**Requalification du secteur de la Porte de France
Saint-Genis-Pouilly**

**Concertation
du 11 septembre au 11 octobre 2023**

Bilan de la concertation

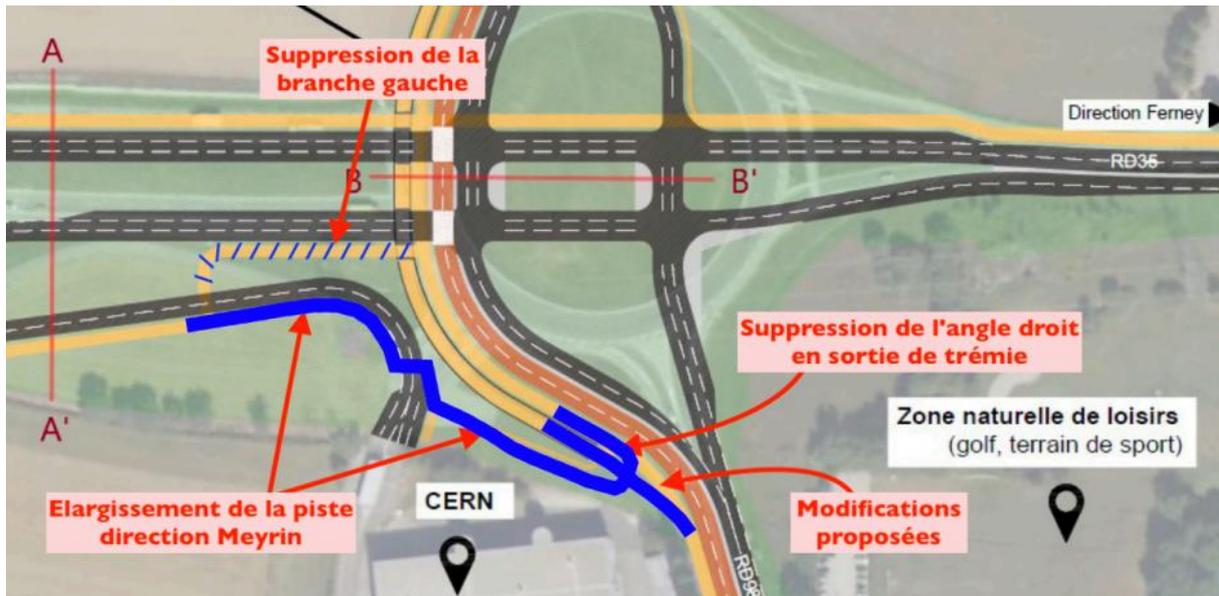
Selon le plan présenté, il semble que le cheminement pourrait être simplifié et rendu plus roulant et plus lisible avec quelques modifications mineures. En effet, venant de Thoiry, deux options sont proposées :

- *Piste principale (plus large) partant à gauche et passant au-dessus de la trémie*
- *Piste secondaire (plus étroite) partant à droite, desservant le CERN et rejoignant l'entrée-sortie de la trémie*

La piste "secondaire" semble destinée principalement aux personnes se dirigeant vers le CERN alors que la piste principale semble destinée aux usagers utilisant l'axe Thoiry – Meyrin : L'intérêt de la piste "principale" est questionnable car les cyclistes circulant de Thoiry à Saint-Genis devront faire une boucle pour emprunter la trémie et seront incités à ne pas l'emprunter.

Une proposition de simplification serait de supprimer la piste partant à gauche (appelée ici "piste principale") et d'élargir la piste partant à droite (dans la direction Thoiry-Meyrin) (voir figure 1). Cela

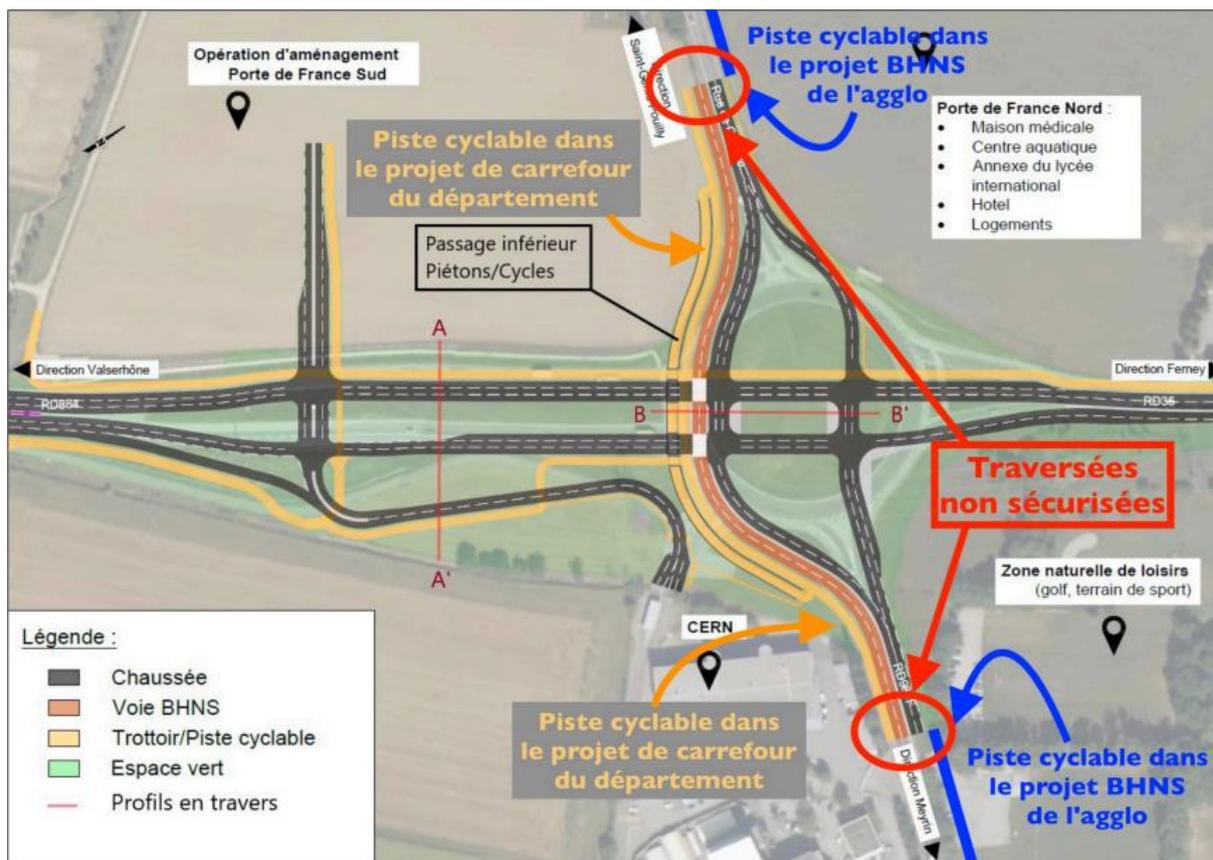
Le projet de BHNS Saint-Genis - Meyrin également mis à l'enquête publique en parallèle a mis en évidence une incohérence avec le projet d'aménagement du carrefour de la Porte de France (voir figure 2):

- En amont du carrefour Porte de France, côté Saint-Genis, sur le projet de BHNS Saint-Genis - Meyrin, la piste cyclable est placée côté NORD
- Dans la traversée du carrefour Porte de France, le projet du Conseil Départemental sécurise la traversée piétons/cycles en souterrain côté SUD
- En aval du carrefour, le projet de BHNS Saint-Genis - Meyrin la re-place côté NORD

Les plans présentés dans le projet de BHNS Saint-Genis - Meyrin n'ont peut-être pas été mis à jour, mais il conviendra de veiller à la cohérence globale des 2 projets afin de ne pas créer de discontinuité dans les aménagements cyclables. »

Cette solution avec piste cyclables côté sud (telle que présentée dans le dossier de concertation) a bien été retenue par le Département sur son périmètre d'opération. C'est également le cas pour Pays de Gex Agglomération, cependant, les plans mis en consultation par Pays de Gex Agglomération n'ont pas été mis à jour pour l'enquête publique menée sur le projet BHNS.

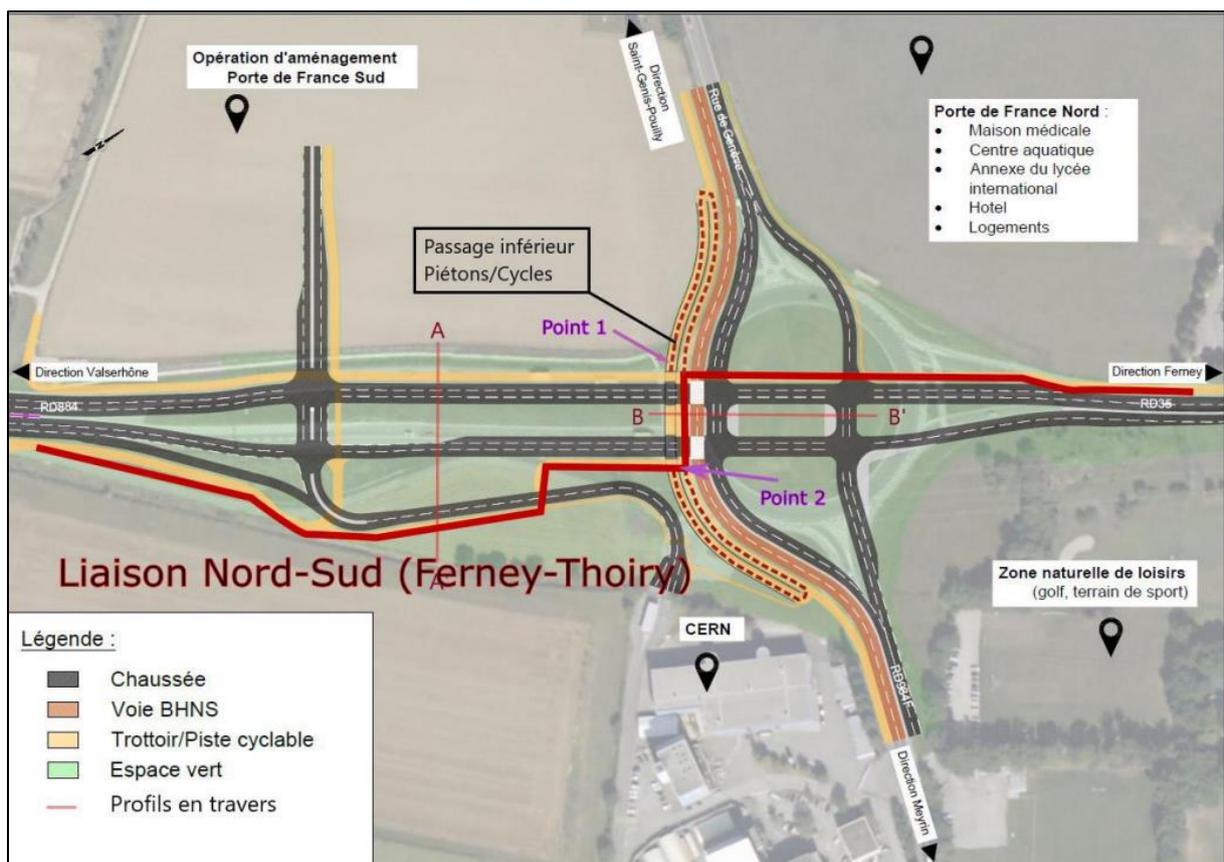
A plus forte raison que cet itinéraire s'inscrit dans le Schéma Directeur Cyclable du Grand Genève comme un itinéraire structurant principal (voir schéma page suivante), et pour l'APiCy, un des points de passage les plus fréquentés par les modes doux dans le Pays de Gex, avec la douane de Ferney-Voltaire

Nous vous demandons de prendre en compte le schéma réalisé par nos soins en page précédente.

Figure 2: Plan joint au dossier d'enquête publique du projet du Conseil Départemental pour le carrefour de la Porte de France

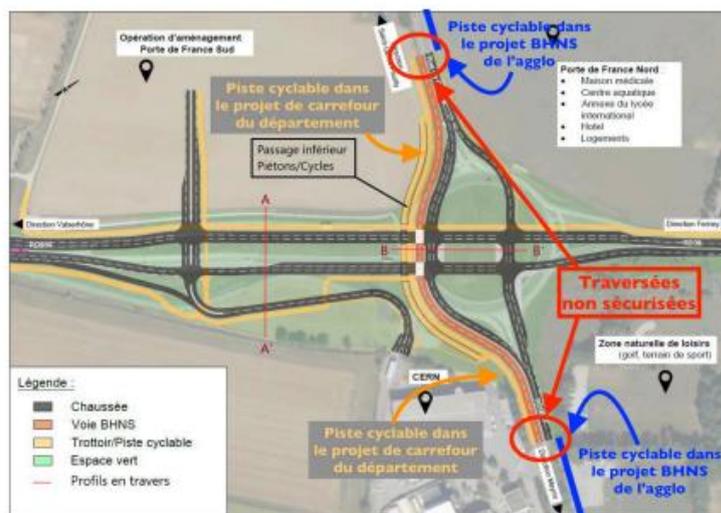
Le projet de BHNS Saint-Genis - Meyrin également mis à l'enquête publique en parallèle a mis en évidence une incohérence avec le projet d'aménagement du carrefour de la Porte de France (voir figure 2):

- En amont du carrefour Porte de France, côté Saint-Genis, sur le projet de BHNS Saint-Genis - Meyrin, la piste cyclable est placée **côté NORD**
- Dans la traversée du carrefour Porte de France, le projet du Conseil Départemental sécurise la traversée piétons/cycles en souterrain **côté SUD**
- En aval du carrefour, le projet de BHNS Saint-Genis - Meyrin la re-place **côté NORD**

Les plans présentés dans le projet de BHNS Saint-Genis - Meyrin n'ont peut-être pas été mis à jour, mais il conviendra de **veiller à la cohérence globale des 2 projets afin de ne pas créer de discontinuité dans les aménagements cyclables**.

Cette solution avec piste cyclables côté sud (telle que présentée dans le dossier de concertation) a bien été retenue par le Département sur son périmètre d'opération. C'est également le cas pour Pays de Gex Agglomération. Cependant, les plans mis en consultation par Pays de Gex Agglomération n'ont pas été mis à jour pour l'enquête publique menée sur le projet BHNS.

Problèmes - Bouchons le matin

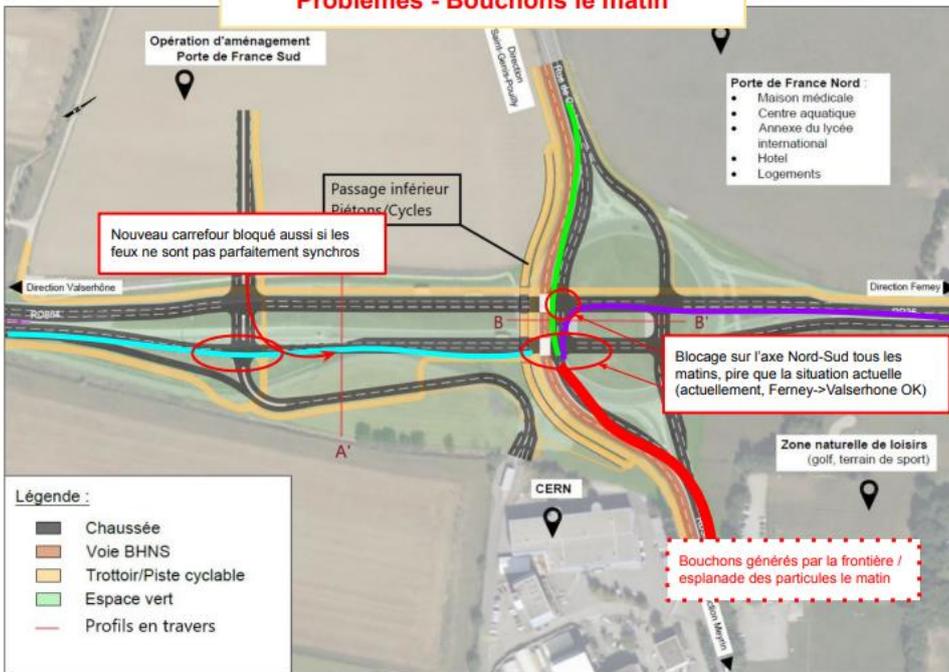
- Est-ce que les simulations du trafic prennent en compte la frontière suisse où le trafic est souvent ralenti? Que disent vos simulations du Carrefour en cas d' engorgement dû à la frontière? (Voir plan en pièce jointe). Intuitivement, cela semble empirer la situation, et je m'attends à voir des files de voitures bloquant toute l'intersection le matin.

Suggestions Vélo

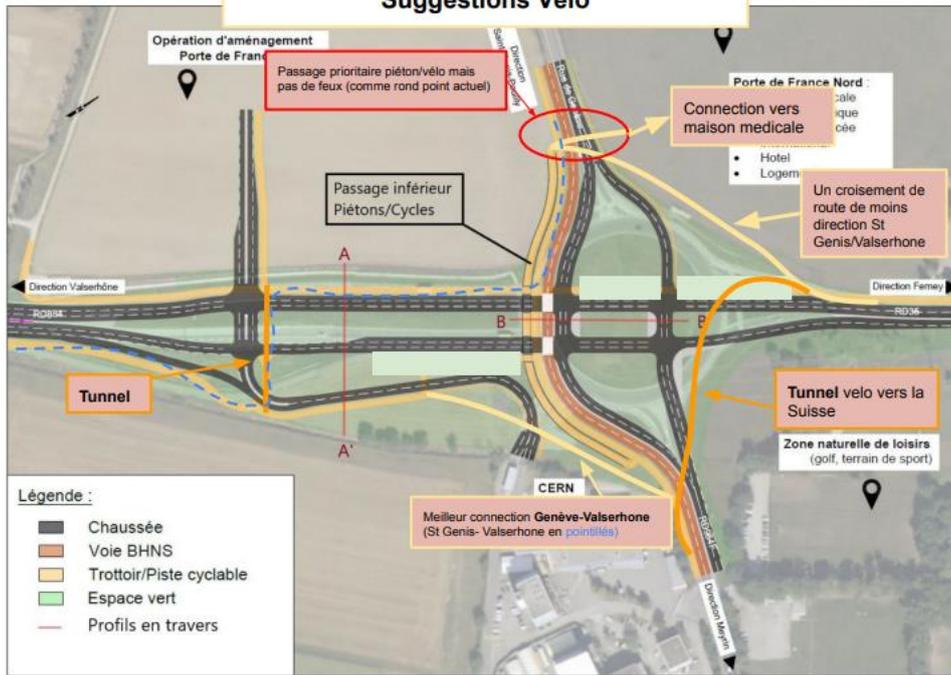
- Considérant les distances à parcourir (et le relief du pays de Gex) il faut prévoir une grande proportion de VAE. Cela veut dire construire des pistes cyclables adaptées à leurs vitesses (25km/h ou 45km/h). Avec assez d'espace pour doubler et se croiser. Les pistes cyclables ne doivent en aucun cas être pensées comme des trottoirs, ce qui est malheureusement actuellement la norme à Saint Genis.

-Privilégier les axes de circulation linéaires (pas de tournant à angle droit, encore moins de demi-tour!)

- Bordure de piste cyclables inclinées pour que les vélos puissent la rejoindre à tout moment (coût additionnel = 0)

-Intégrer le carrefour dans un plan cyclable plus global (piste cyclable direction Ferney jusqu'à Ferney, piste vers Saint genis traversant toute la municipalité)

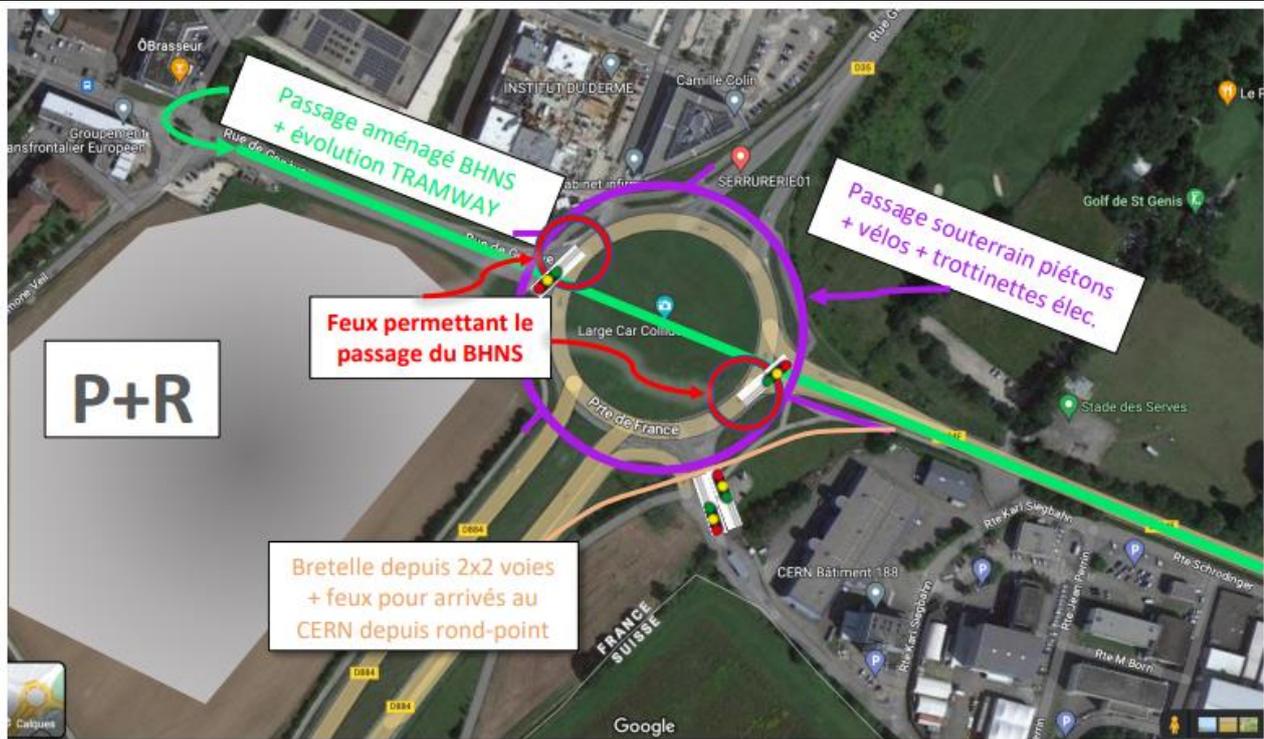
2) Aménager une traversée couverte aux modes dit "actifs" tels que les piétons, vélos et trottinettes électriques sous le rond-point. Soit directement sous le rond-point par un schéma en croix, ou bien toujours en souterrain mais le contournant par sa périphérie comme actuellement. Ce mode de transport ne peut plus être négligé.

3) Si la contrainte de place n'est pas bloquante, l'idéal serait de permettre le contournement des automobilistes venu de la 2x2 voies en aménageant une petite bretelle menant directement sur la D984F (direction Meyrin) en ajoutant pour le coup un feu pour les travailleurs du CERN arrivant depuis le rond-point. (Je n'ai pour ma part jamais vu un automobiliste arriver au CERN via le rond-point en direct, cela ne sera pas source de bouchons. La plupart arrivent directement à l'entrée CERN de Meyrin).

4) Prévoir un Parc P+R en dimensions suffisante au Sud de la Rue de Genève
